Konflikte zwischen Rad- und Fußverkehr beim Radverkehrsnetz

Die ADFC-Stadtteilgruppe Friedrichshain-Kreuzberg reagiert mit diesem Positionspapier auf Diskussionen mit dem FUSS e.V. zu Konflikten durch die – in den meisten Fällen noch geplante – Umsetzung des [Radverkehrsnetzes](#) nach dem Berliner Mobilitätsgesetz. Der Stadtteilgruppe ist es wichtig, Einwände des FUSS e.V. ernst zu nehmen. Wo eine Lösung möglich ist, die den Konflikt auf Kosten des motorisierten Individualverkehrs entschärft, sollte diese angestrebt werden. Wo dies jedoch unmöglich oder schwer erreichbar ist, muss im Einzelfall abgewogen werden, ob die Interessen des Fuß- oder des Radverkehrs überwiegen. Die folgenden Kommentare zu einzelnen Fällen nehmen eine solche Einzelfallbewertung vor, ohne dass damit eine allgemeine Aussage – schon gar des gesamten ADFC – zu den genannten Problemen verbunden wäre. Die folgenden Fälle entstammen einer [Liste des FUSS e.V.](#), ergänzt um Strausberger Platz und Karl-Marx-Allee. Allgemein fällt auf, dass bei Parks und Grünanlagen die gewählte Lösung und auch die Beschilderung bzw. Markierung sehr unterschiedlich ist und mehr Einheitlichkeit gut wäre.

Görlitzer Park

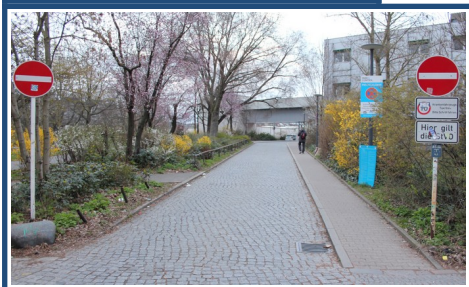
Das geltende nachrangige Durchfahrtsrecht für Radelnde (s. Bilder, Bodenmarkierung und Schild) ist ein akzeptabler Kompromiss. Radwege wären in Abwägung mit den Interessen des Fußverkehrs dort nicht angemessen.
